Lille Viking 2000

Uppgradering

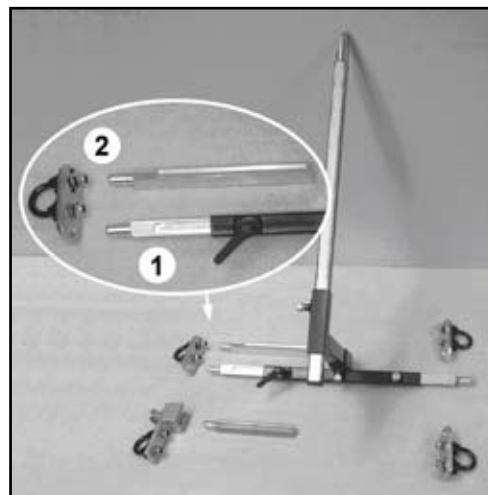
1. Teleskopstaget med avfasad tapp (UB200076A), som tidigare fästes i låsklotsen (UB200082C), ersätts med en ny teleskopstång (1) med urfräst spår.

När denna teleskopstång monterats i tvärstaget så att vinkelspaken går ner i spåret kan den inte glida ur tvärstaget eller försvinna in i densamma.

2. Låsklotsen ersätts så att det sitterlikadana fästörön (UB200078) på bägge sidor (2). Fördelen med detta är att beslagen kan vändas antingen med infästningshålet uppåt eller neråt och gör det även lättare att montera dom likadant på både höger och vänster sida.

3. Chassit till lille Viking (UB200218) ändras från att ha varit ihopsatt av flera delar med skruvförband tillatt i stället vara gjort i ett stycke och ihopsvetsat (3).

4. Det nya chassit eloxeras vilket gör det mindre korrosionsbenäget och samtidigt ger det en hårdare och mera slitstark yta (4).

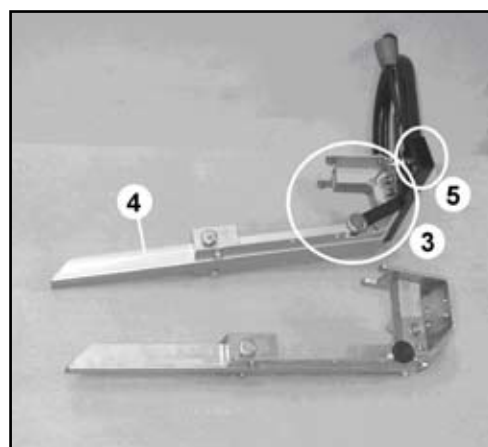
5. Samtidigt ändras vinkeln på monteringsbygel (UB200037) så att det blir bättre plats för kontakten till Manöverboxen. Infästningen mellan Chassit och monteringsbygel får samtidigt 4 skruvar i stället för 2 vilket gör det mera stabilt (5).
